**Forum mondial de l'harmonisation
des Règlements concernant les véhicules**

**Amendements collectifs: Règlements n^{os} 3, 4, 6, 7, 19,
23, 38, 65, 69, 70, 77, 87, 91, 98, 112, 113 et 119**

Proposition de complément 20 à la série 00 d'amendements au Règlement n^o 23 (Feux de marche arrière)

Communication de l'expert de l'Allemagne*

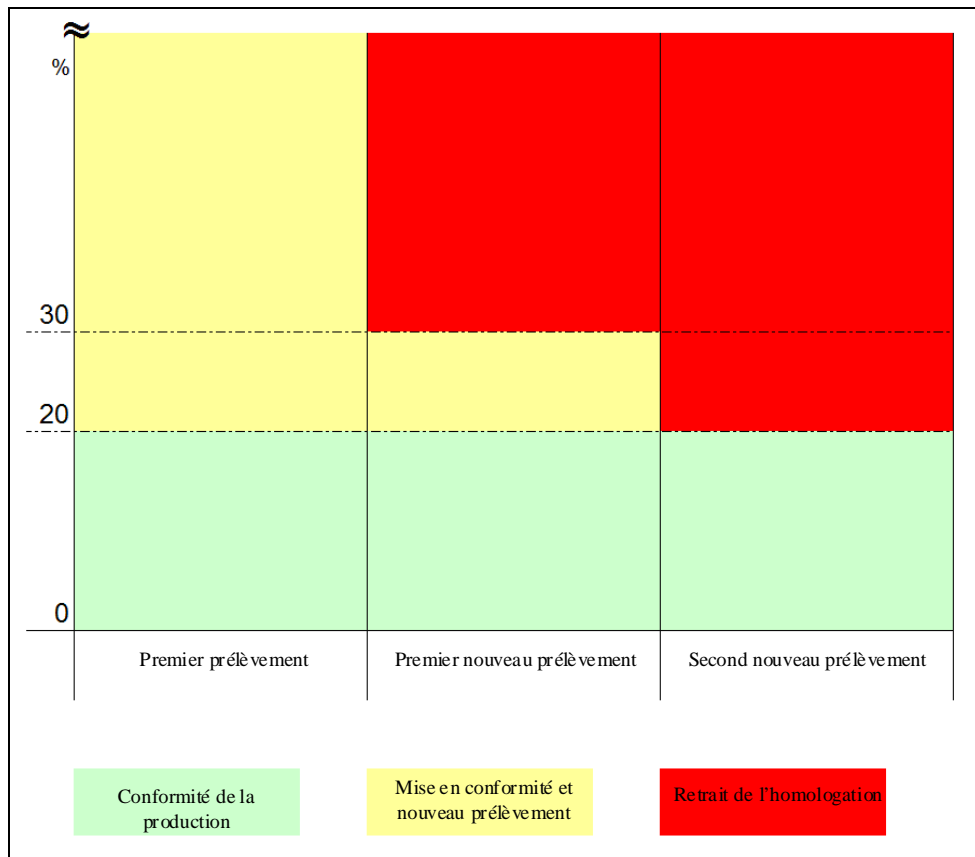
6. La conformité de la production est désormais décrite dans le cadre d'un processus structuré par étapes (avec un nombre d'étapes limité) qui permet au fabricant de mettre sa production en conformité dès la première étape – dans le cas d'écarts supérieurs à 20 %. En outre, le processus de conformité de la production peut être achevé plus rapidement lorsque les deux premiers échantillons sont conformes à toutes les spécifications.

8. Le schéma ci-après illustre cette procédure par étapes.
